Technical Service Pointer #: W11092686D

KitchenAid, Jenn-Air, Maytag and Whirlpool French Door Refrigerators/Frost Build Up On Evaporator

Figure 1

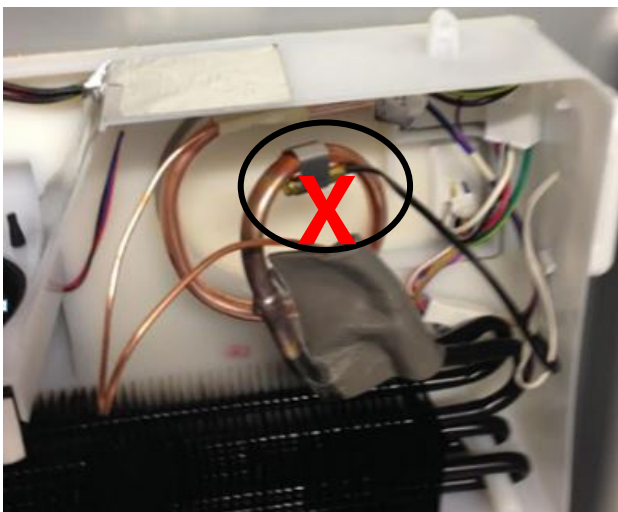
In (Figure 1) is the improper position.

To check for proper placement of the Thermistor please follow the following instructions.

Figure. 2

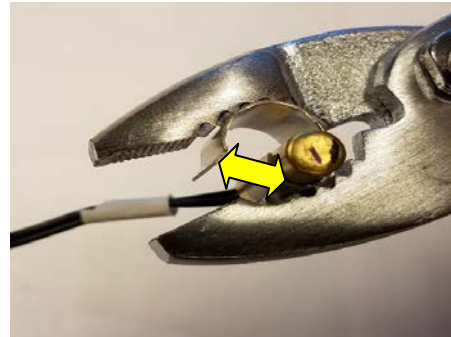
Measure the clamp on the Thermistor before installing. If the measurement is greater than $\frac{1}{4}$ " you will need to use a pair of slip pliers to gently squeeze the clamp to the proper distance. (Figure 2) Be sure not to crimp the Thermistor while closing the gap.

Figure 3

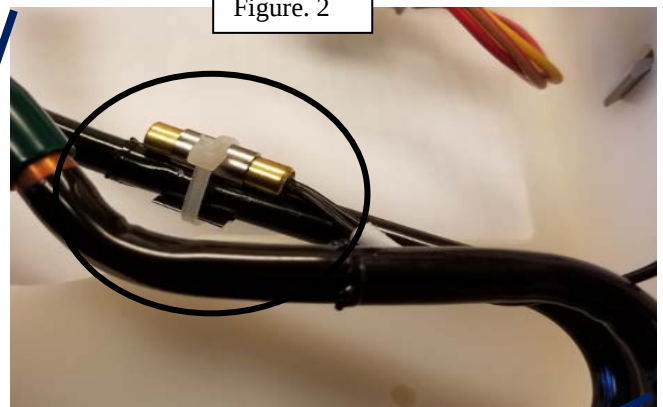
In this photo, (Figure 3) you can see the thermistor is tight and in full contact with the suction tubing directly coming out of the Evaporator.

There is a ridge from the tubing fitting. Make sure you do not install the Thermistor over this ridge. (Figure 3 & Figure 4). The tubing and Thermistor need to be in full contact. A Zip tie is suggested to keep the Thermistor tight and secure as shown (Figure 5).

Figure 1

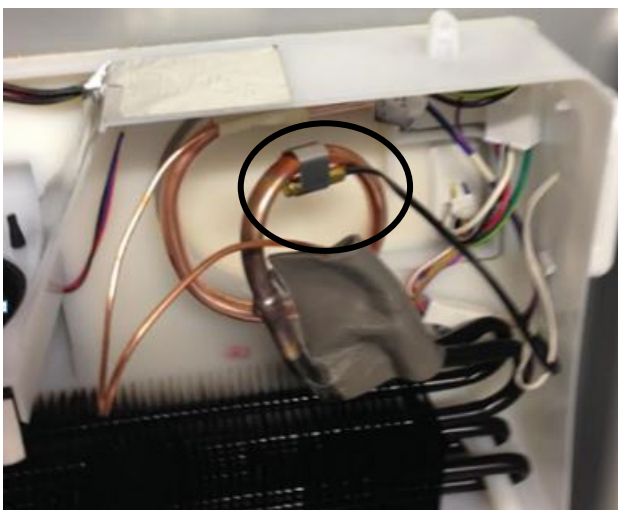
(Figure 1) La thermistance doit être fixée à la tubulure d'aspiration provenant directement de l'évaporateur.

Figure 2

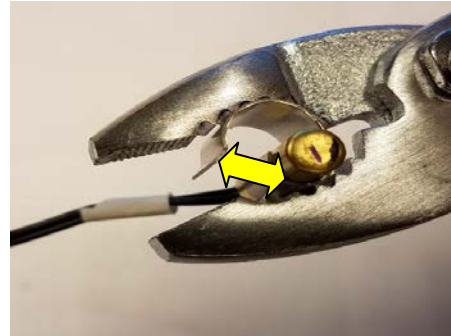
Mesurer la bride sur la thermistance avant l'installation. Si la mesure est supérieure à $\frac{1}{4}$ po, il sera nécessaire d'utiliser une pince pour plier doucement la bride à la bonne distance. (Figure 2) S'assurer de ne pas pincer la thermistance en fermant l'espace.

Figure 3

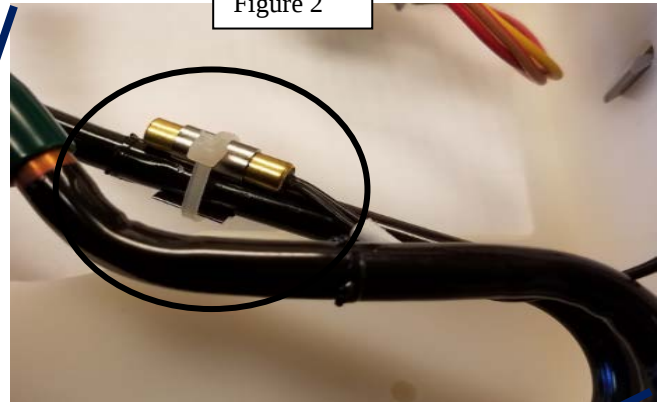
Dans cette image (figure 3), la thermistance est serrée et en contact direct avec la tubulure d'aspiration sortant de l'évaporateur.

Le raccord de tubulure est muni d'une arête. S'assurer de ne pas installer la thermistance sur cette arête. (Figure 3 et figure 4). La tubulure et la thermistance doivent être en contact direct. Une attache mono-usage permettra de maintenir la thermistance bien en place (figure 5).

Figura 1

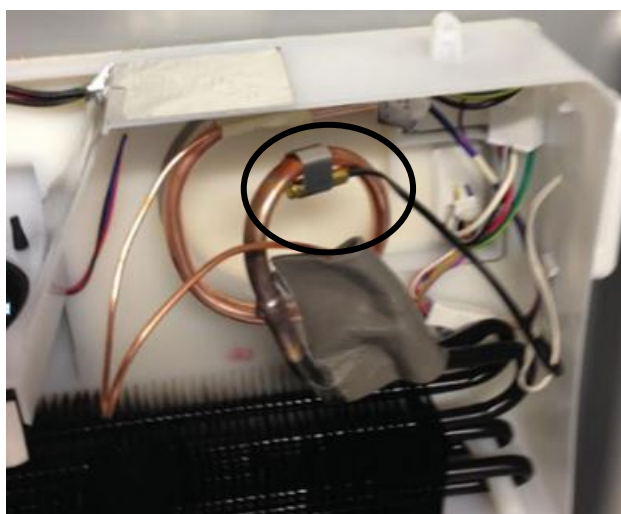
En la (Figura 1) el termistor se debe fijar al tubo de succión que viene directamente desde el evaporador.

Figura 2

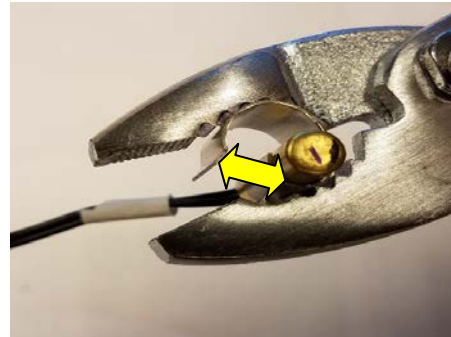
Mida la abrazadera del Termistor antes de instalarla. Si la medición es mayor a $\frac{1}{4}$ " tendrá que usar un par de pinzas para apretar con cuidado la abrazadera hasta que alcance la distancia adecuada.

(Figura 2) Asegúrese de no ondular el Termistor mientras cierra el espacio.

Figura 3

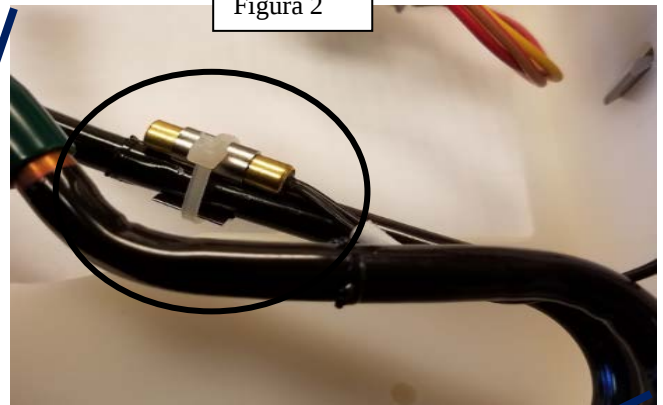
En esta foto, (Figura 3) puede ver que el termistor está apretado y completamente en contacto con el tubo de succión que sale directamente del evaporador.

Hay una alineación desde el empalme del tubo. Asegúrese de que no esté instalando el Termistor sobre este empalme. (Figura 3 y 4). El tubo y el Termistor deben estar completamente en contacto. Se sugiere el uso de un cierre de cremallera para mantener el Termistor ajustado y seguro, como se muestra (Figura
